# JMTR原子炉施設に係る 廃止措置計画認可申請書の一部補正 の概要について

令和2年12月14日

国立研究開発法人日本原子力研究開発機構  
高速炉・新型炉研究開発部門  
大洗研究所 材料試験炉部

## □ 廃止措置計画の申請及び一部補正について

### □ 空気系統用冷却設備の新設に伴う変更内容

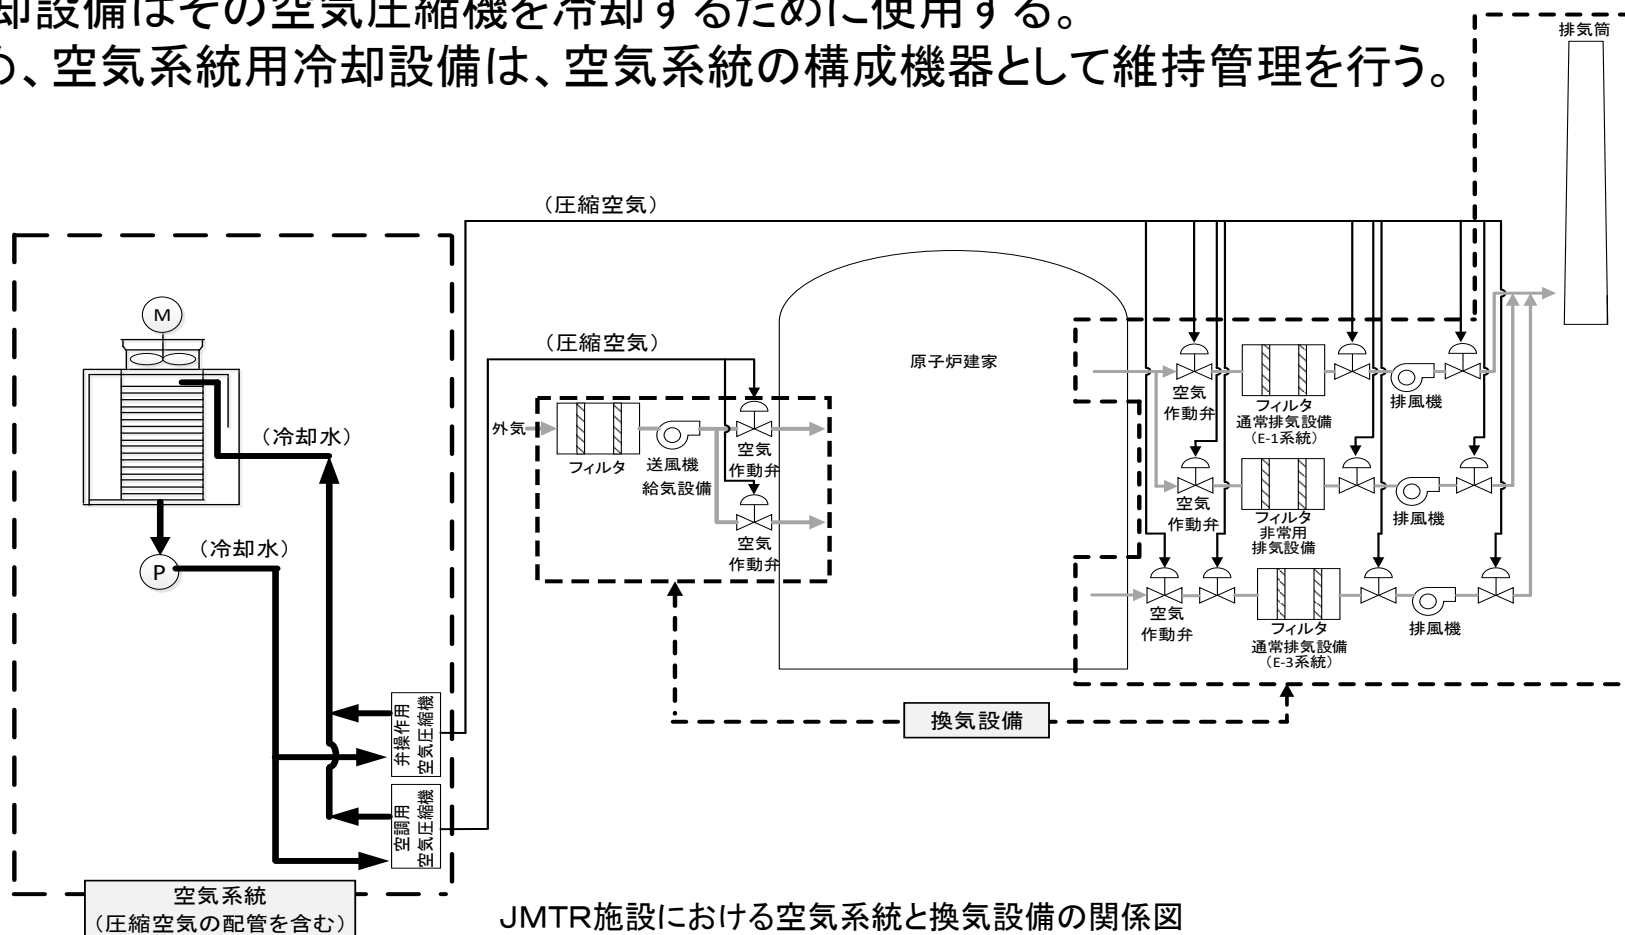
性能維持施設である「空気系統」への冷却水の供給は、「UCL系統」から、今後新設する「空気系統用冷却設備」に代わる。新設にあたって、設計及び工事の計画に関することを、廃止措置計画に反映する。【本文七(第2項)及び別添資料1、2】

- 廃止措置段階において、原子炉建家の換気及び負圧の維持に使用する換気設備の運転に必要な空気作動弁を駆動させるため、圧縮空気を供給する設備である空気系統(空気圧縮機)の維持を行う。
- 空気系統(空気圧縮機)の冷却にはUCL系統を使用しているが、現在UCL系統に接続されている系統(ループの終段冷却系、ディーゼル発電機、空気圧縮機及び制御棒駆動装置)のうち、廃止措置段階において、供給が必要な設備は、空気圧縮機のみとなり、必要な冷却能力は減少する。
- このため、木造であるUCL系統の冷却塔について、木材の腐朽による倒壊のリスクを低減するため、現在のUCL系統冷却塔より小型化した空気系統(空気圧縮機)用の冷却設備を設置する。
- 空気系統用冷却設備の運用開始後、UCL系統は性能維持施設からは外れ、廃止措置第1段階で解体撤去に着手する。

空気システム用冷却設備の配置図

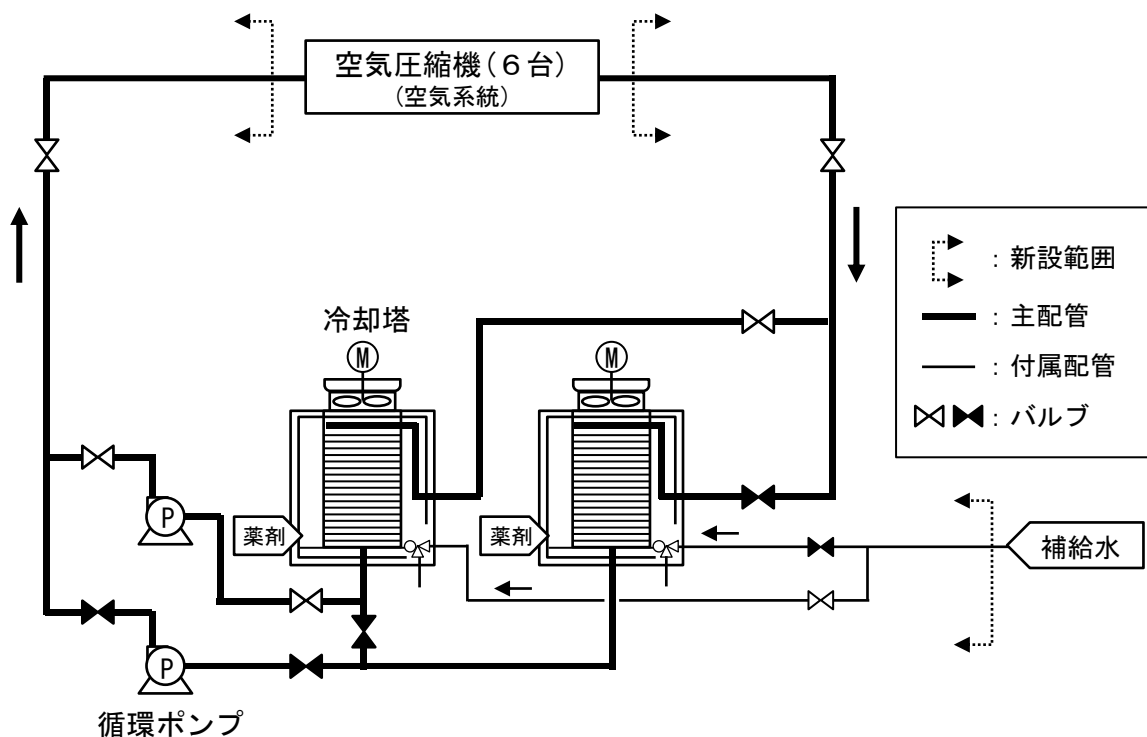
空気システム用冷却設備が冷却する空気システムの空気圧縮機は6台であり、必要な冷却能力は交換熱量0.1MW、冷却水流量10m<sup>3</sup>/hとする。空気システム用冷却設備で使用する流体は、工業用水とする。

冷却塔は製造メーカーにおける既製品とし、冷却能力が0.1MW以上、型式が開放式冷却塔(2台)とする。

空気系統用冷却設備の冷却水が循環する系統(以下「冷却水系統」という。)に用いる配管(以下「主配管」という。)は、JIS G 3454「圧力配管用炭素鋼鋼管」のSTPG370を用いる。主配管は、50A-Sch40及び80A-Sch40とする。また、冷却水系統は、配管の他、JIS規格の継手又はフランジ、JIS規格等の検査に合格した既製品の弁類により構成する。

空気系統用冷却設備の系統図

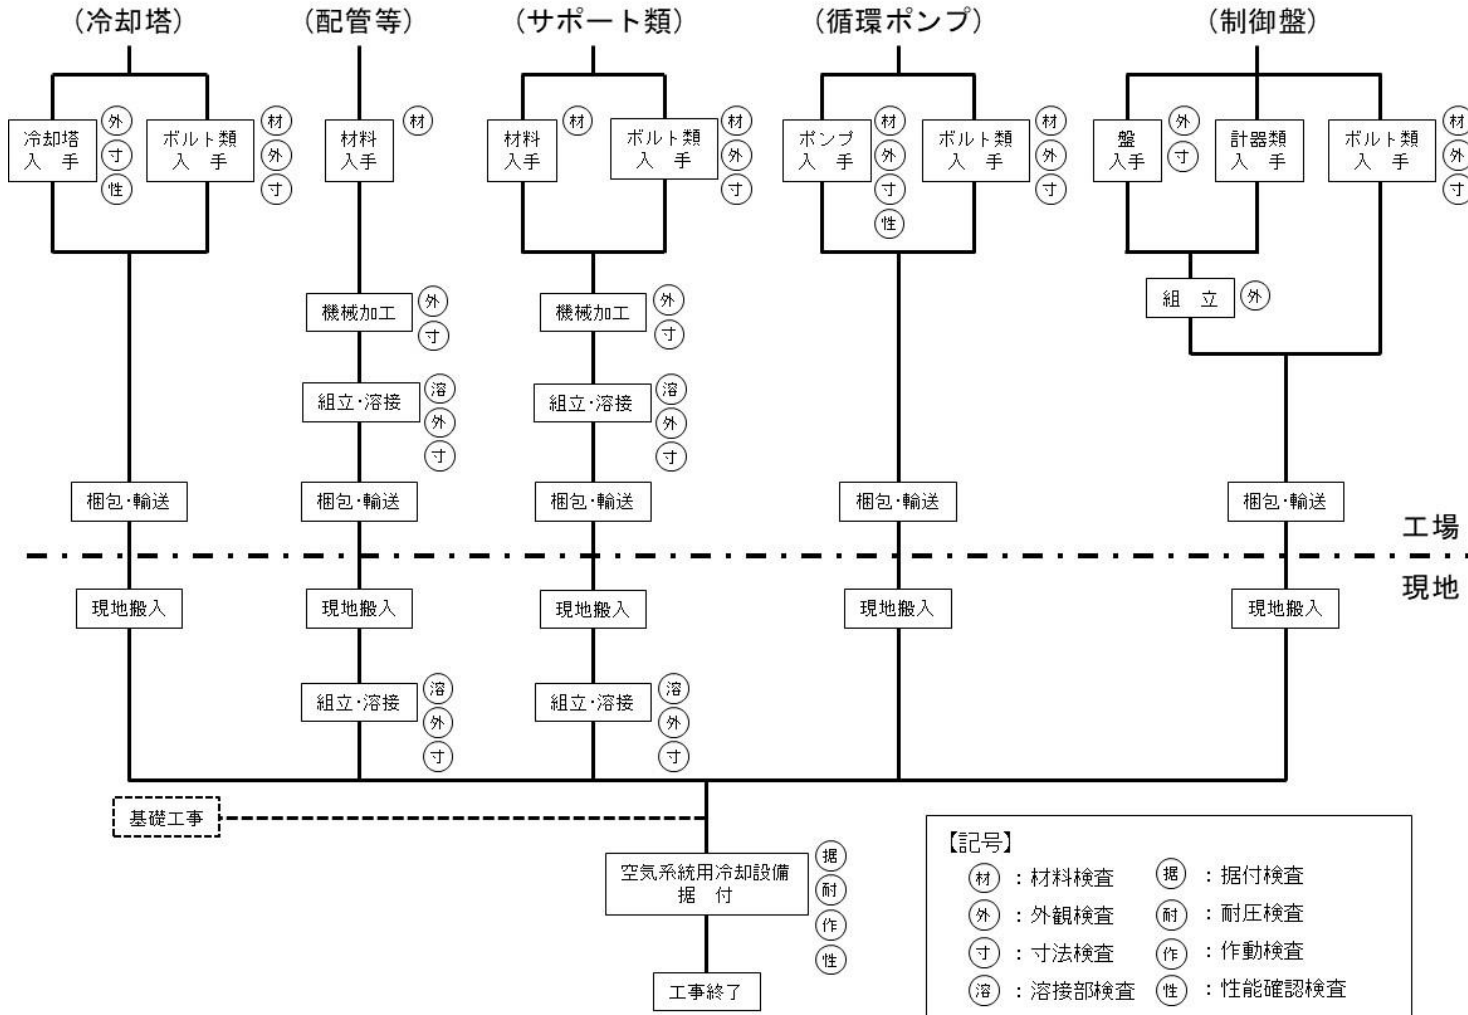
循環ポンプは、JIS規格等の検査に合格した既製品を用いる。循環ポンプは2台とし、各々の冷却水流量が10m<sup>3</sup>/h以上の能力を有するものとする。

冷却塔、サポート類、循環ポンプ及び制御盤の固定に使用する基礎ボルトの材質は、JIS G 3101「一般構造用圧延鋼材」のSS400を用いる。
